Aan:	ASR Dutch Prime Retail Custodian B.V. / Top Vastgoed / Fimek Real Estate
Van:	[redacted]
d.d.:	9 april 2018
Inzake:	37519 ASR / Nieuwendijk

1529 Nieuwendijk 188-190

aanvraag Omgevingsvergunning
presentatie tbv de Commissie Ruimtelijke Kwaliteit
juni 2018

Advies dd. 19 juli 2017

Middendeel

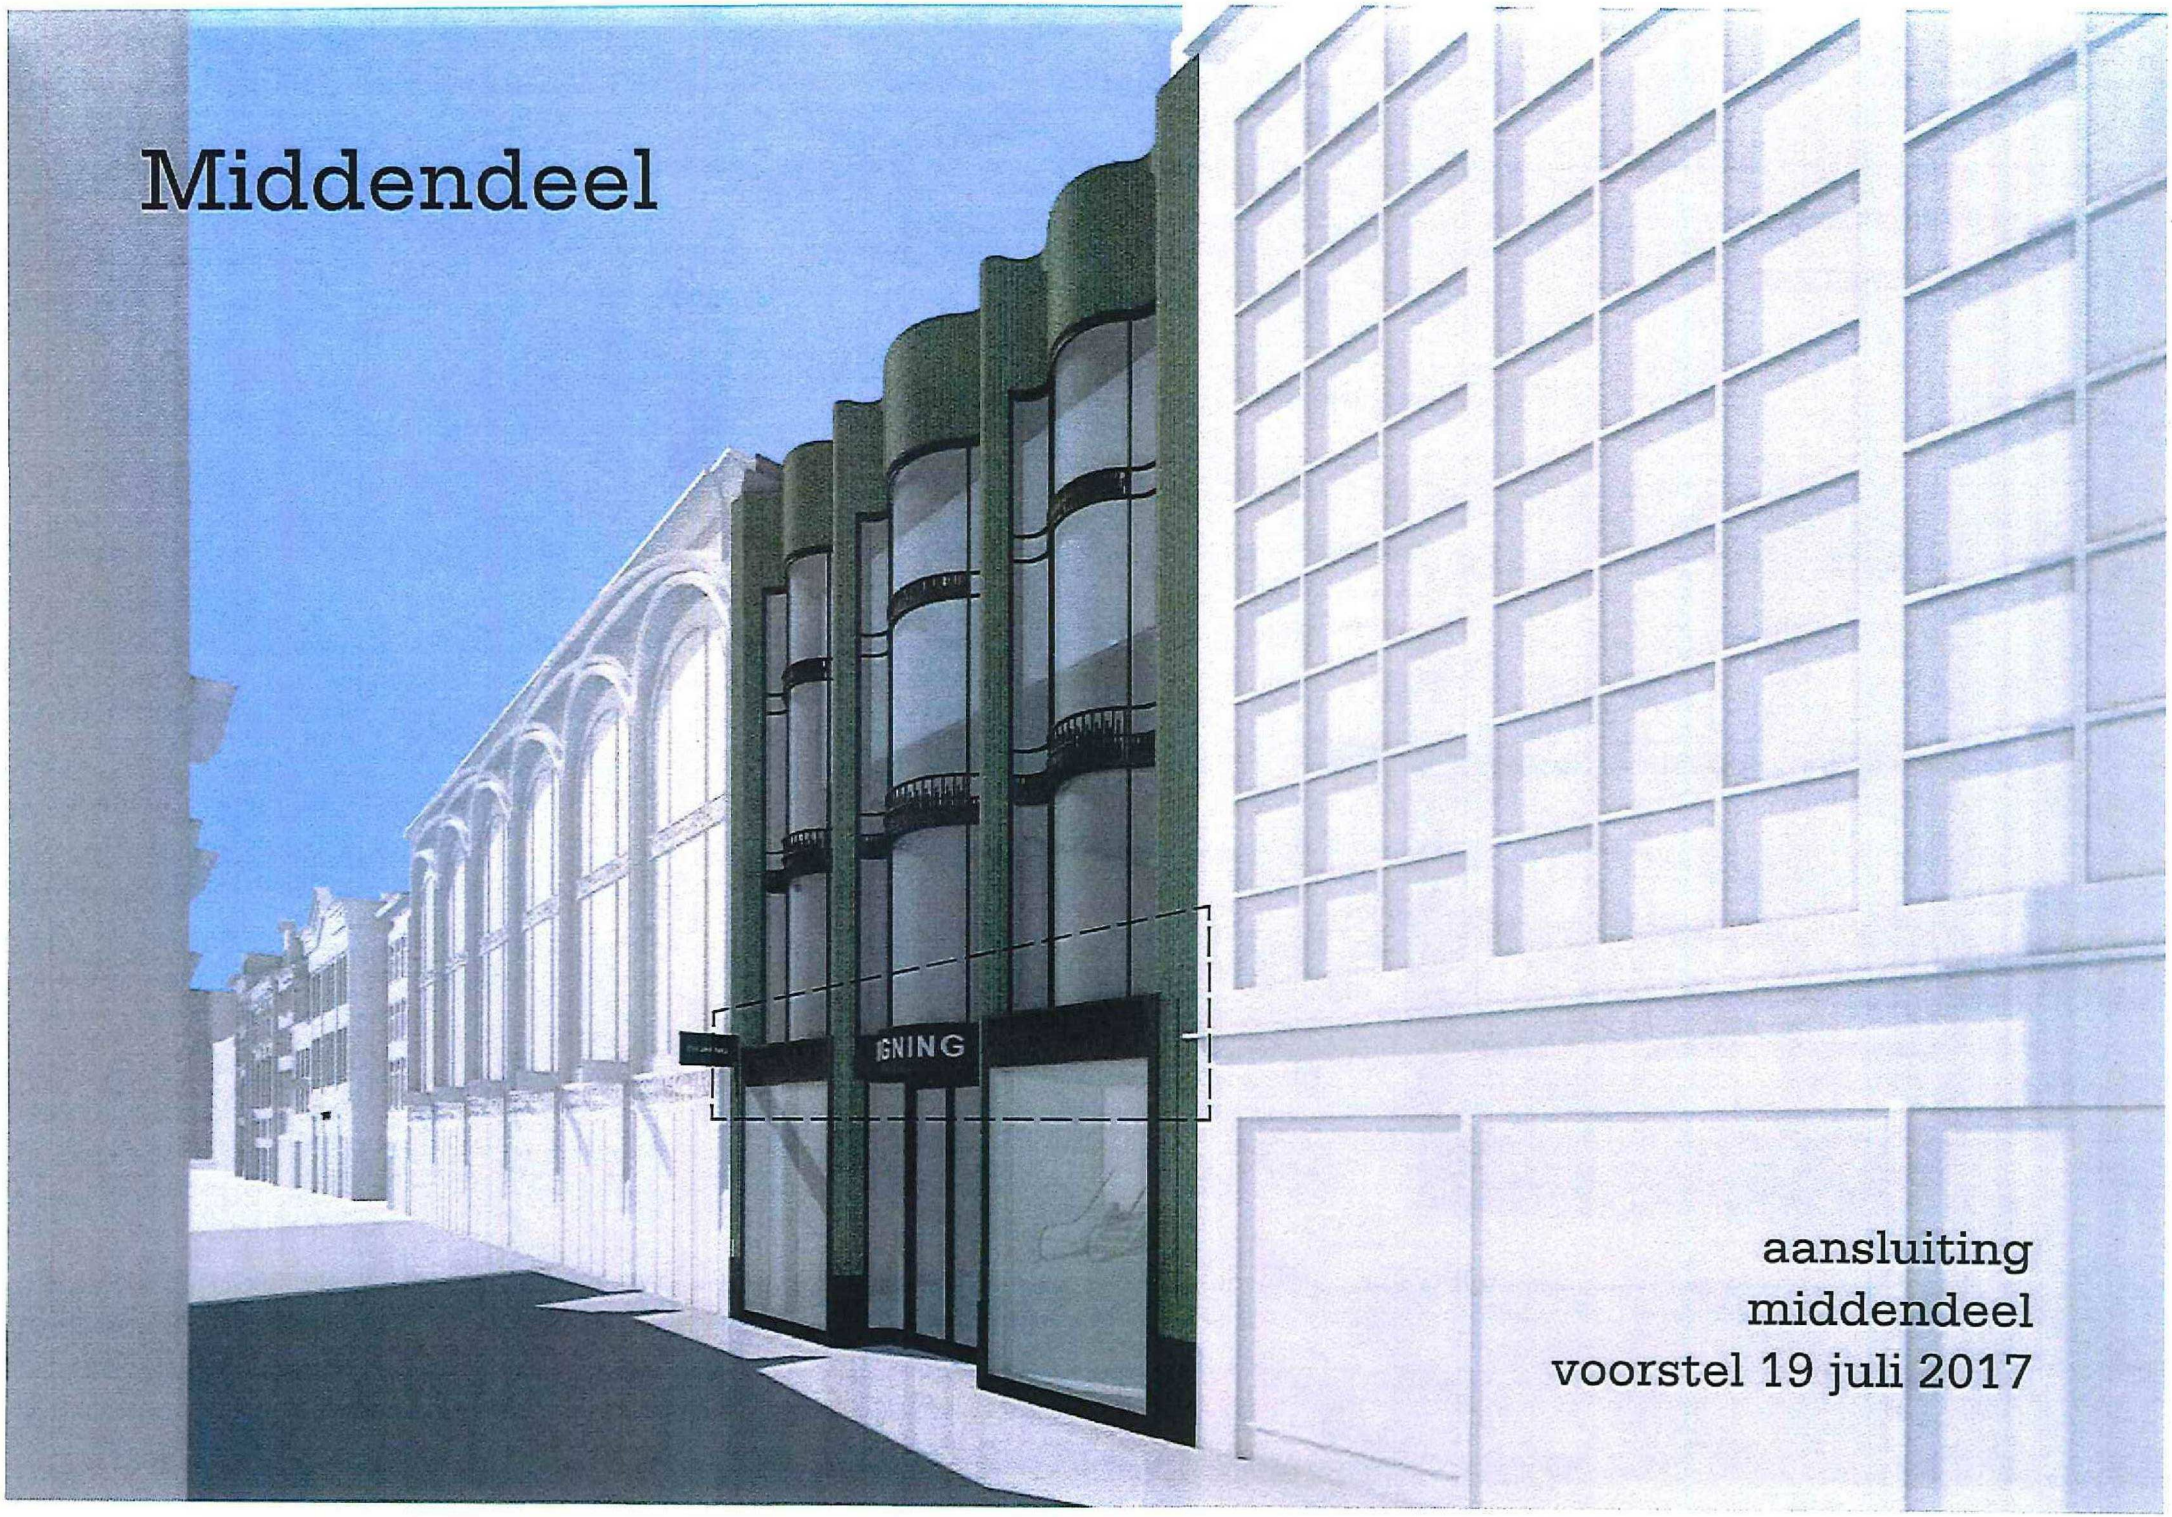
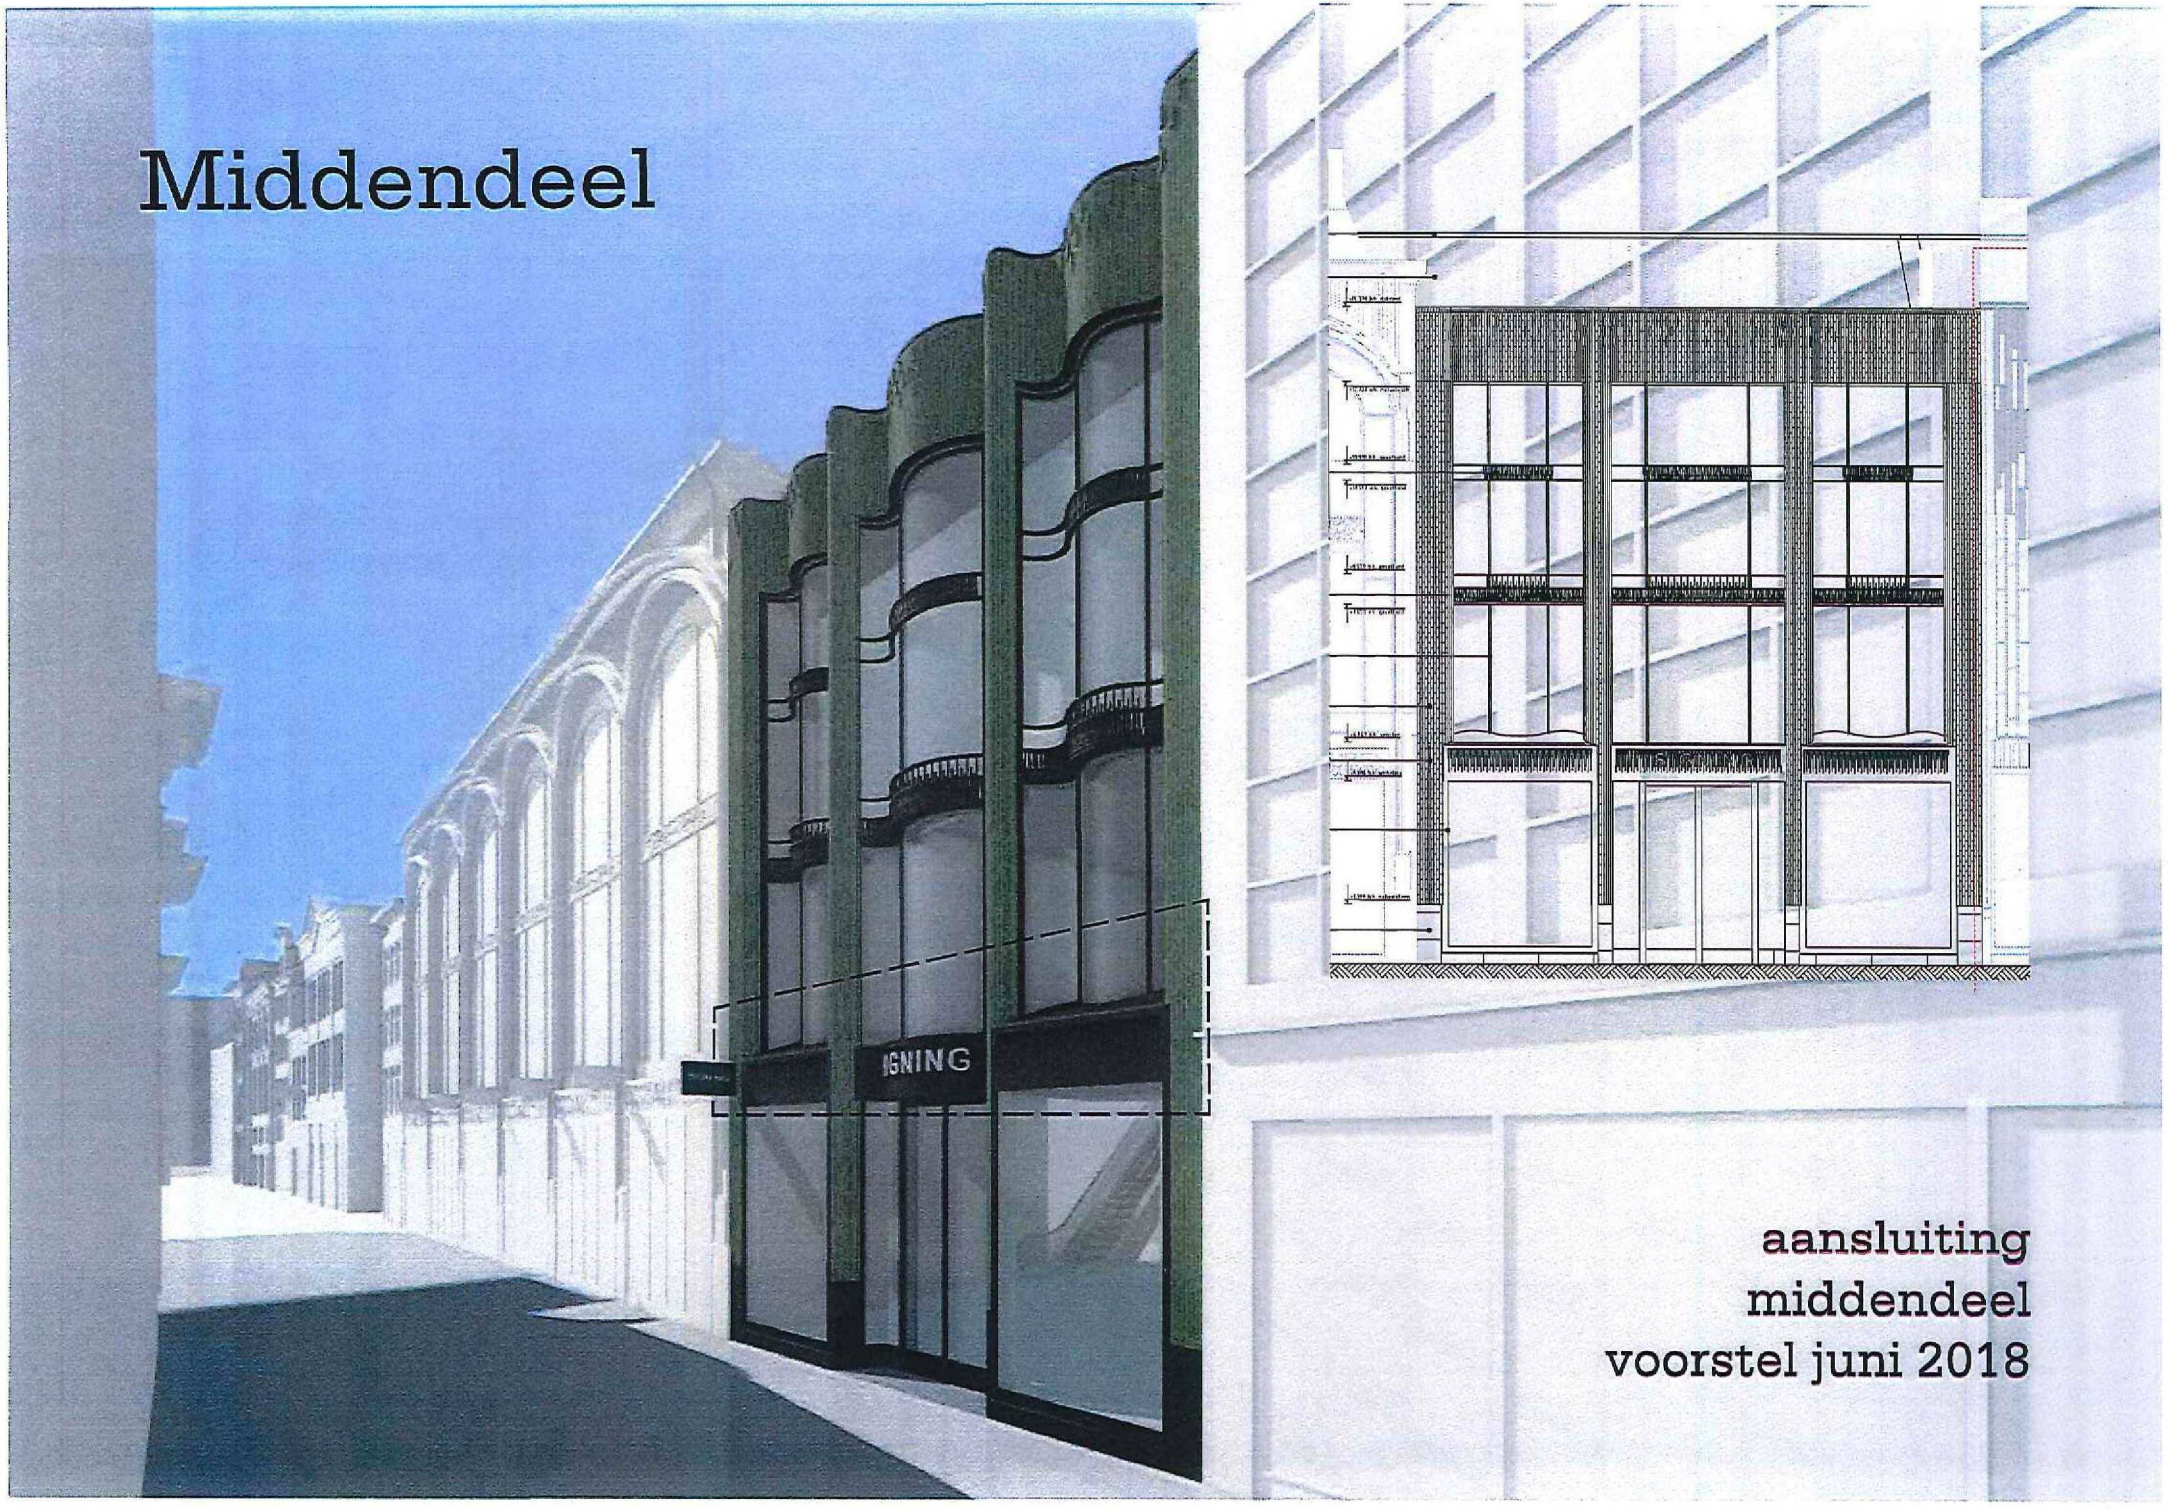
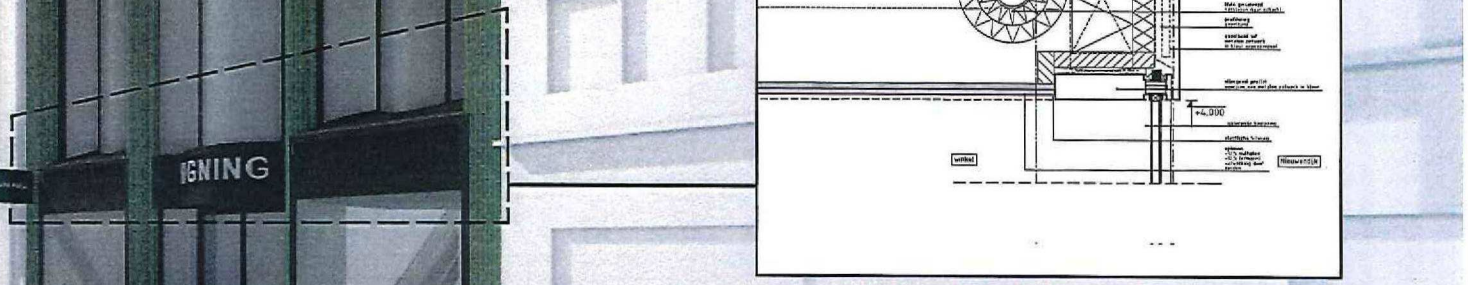
De wijze waarop het middendeel aansluit op de plint, de dakrandbeëindiging, de hoogte van de borstwering in de plint en de kleurstelling van de tegel zijn nog niet overtuigend.

aansluiting
middendeel
voorstel juni 2018
